notitie revisie:
10-05-2026
algemeen:
- schoonoopmaat voordeur toegevoegd
- kozijn begane grond voorgevel alleen kiep
- kozijn begane grond achtergevel tussenstijl verwijderd
- dorpel en afvoer bij WM/WD verwijderd

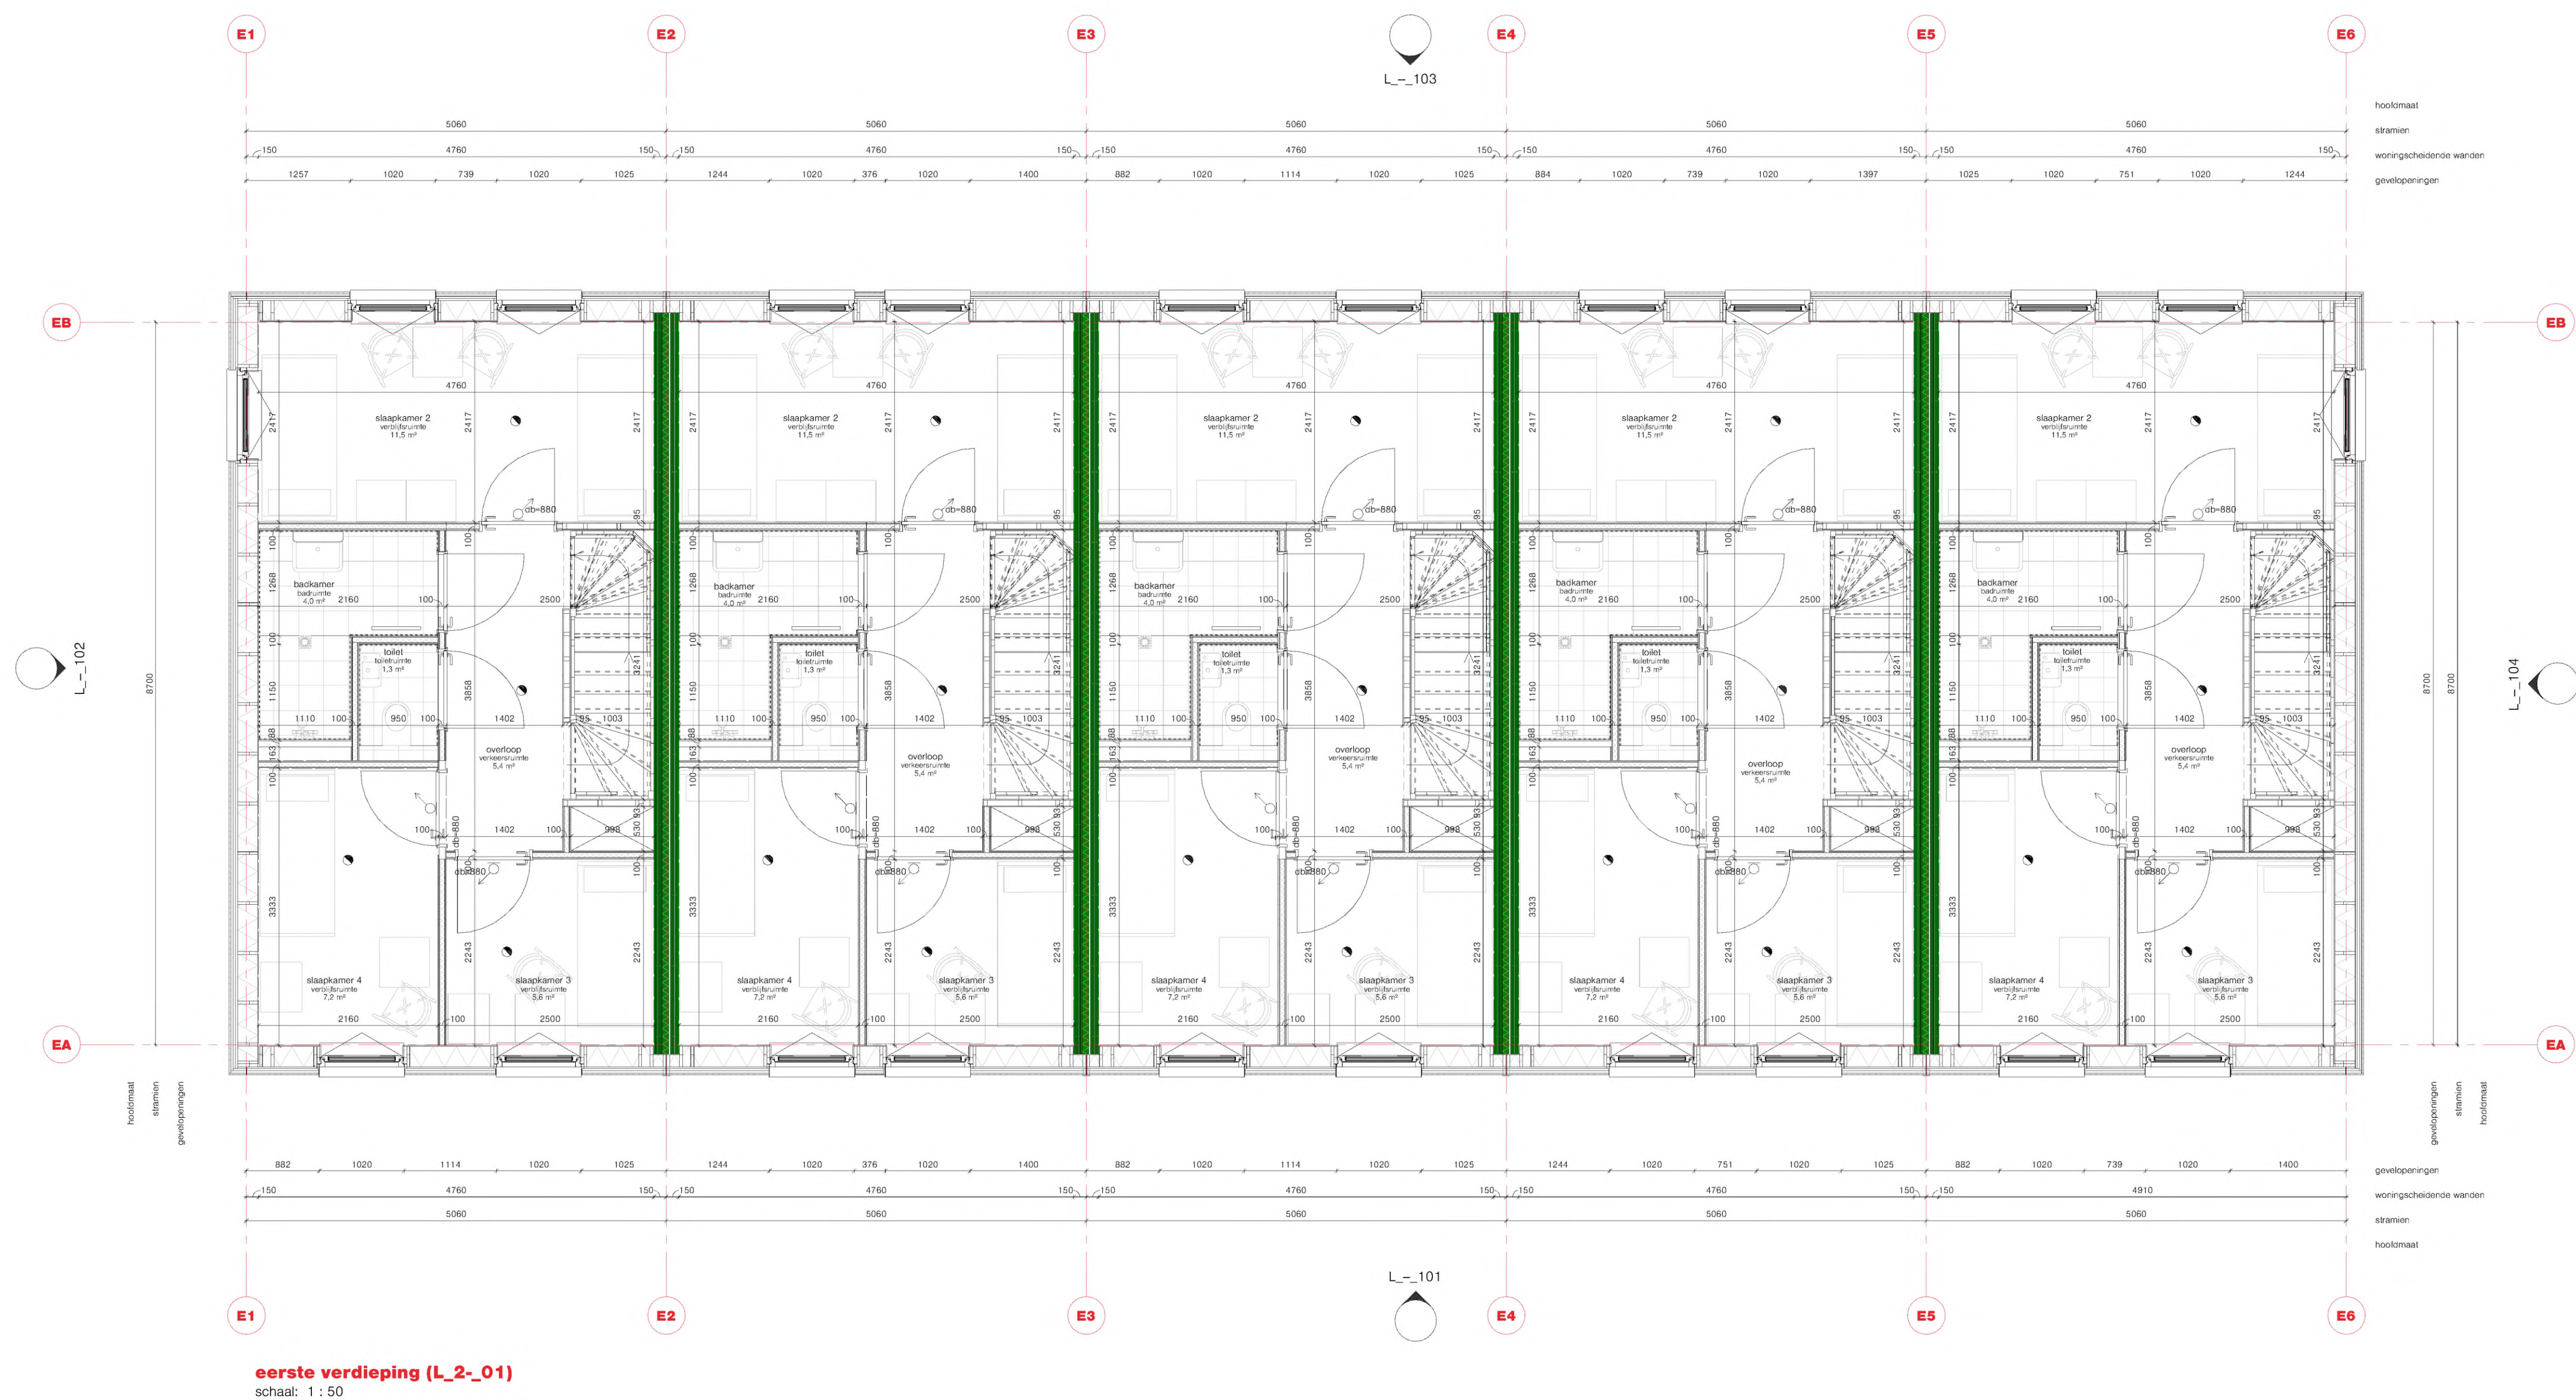
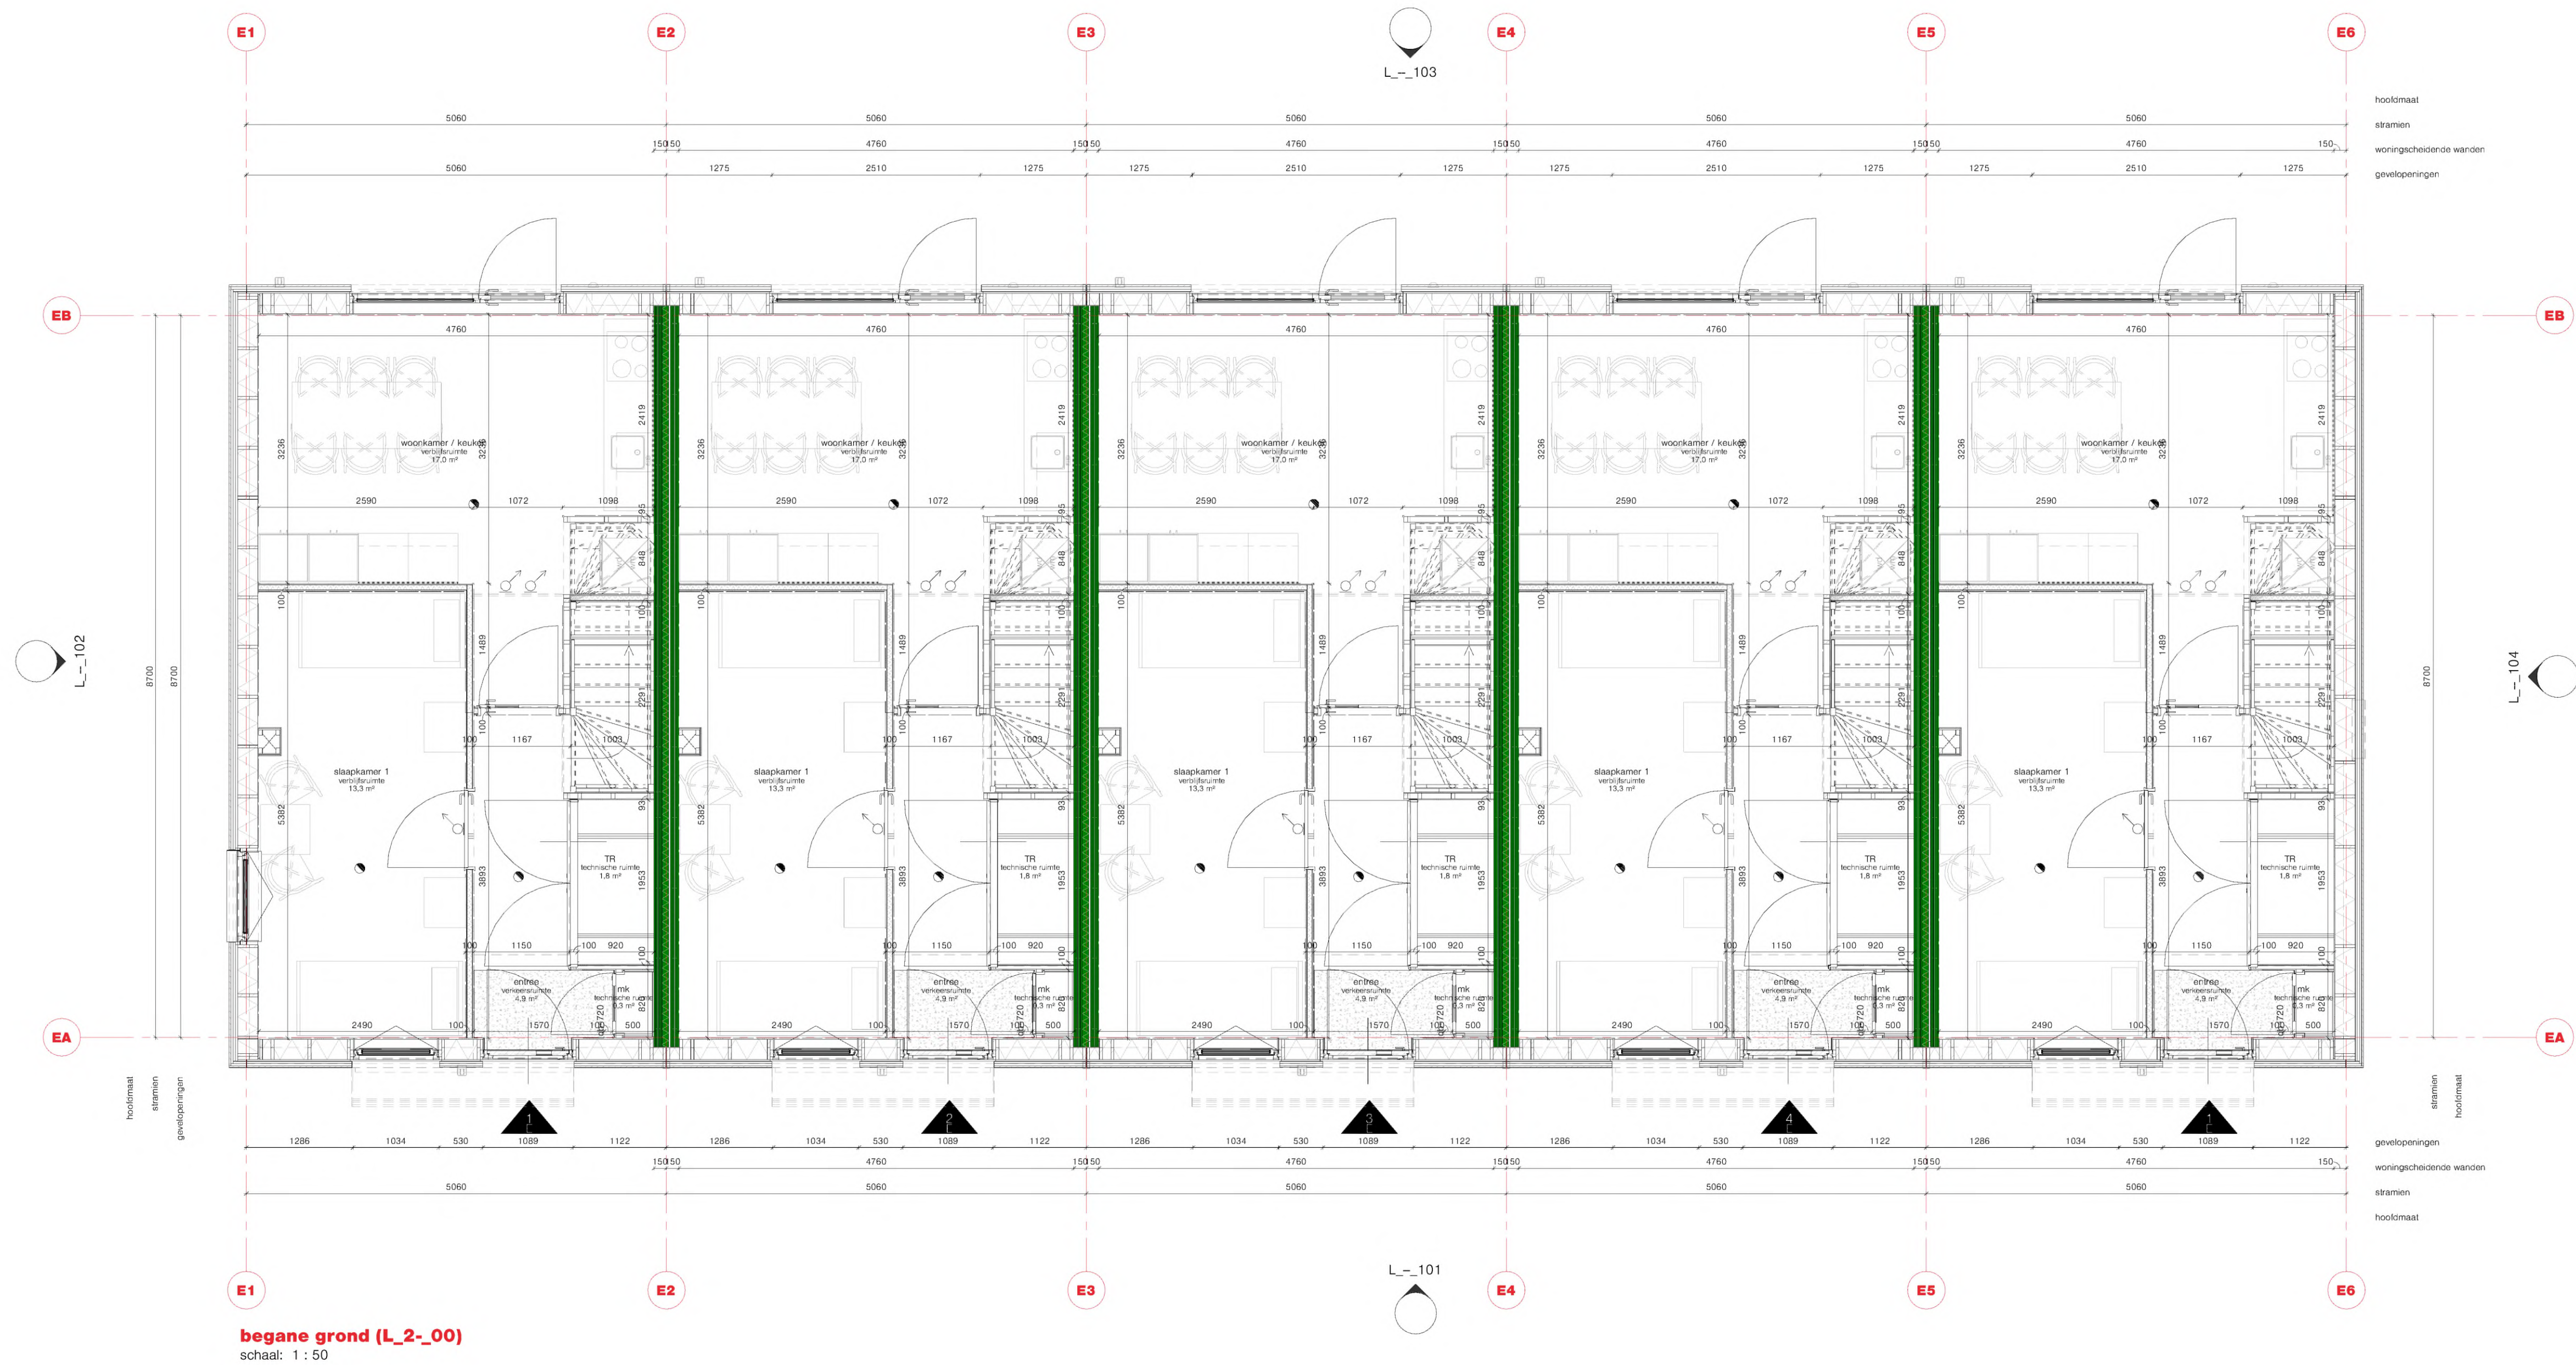
MIVA-woning:
- scheiding toilet douche aangepast naar getegelde wand
- entree deur miva naar buitendraaiend
- badkamer MIVA v.v. beugels en douche zit
- eerste verdieping overloop, wand verwijderd
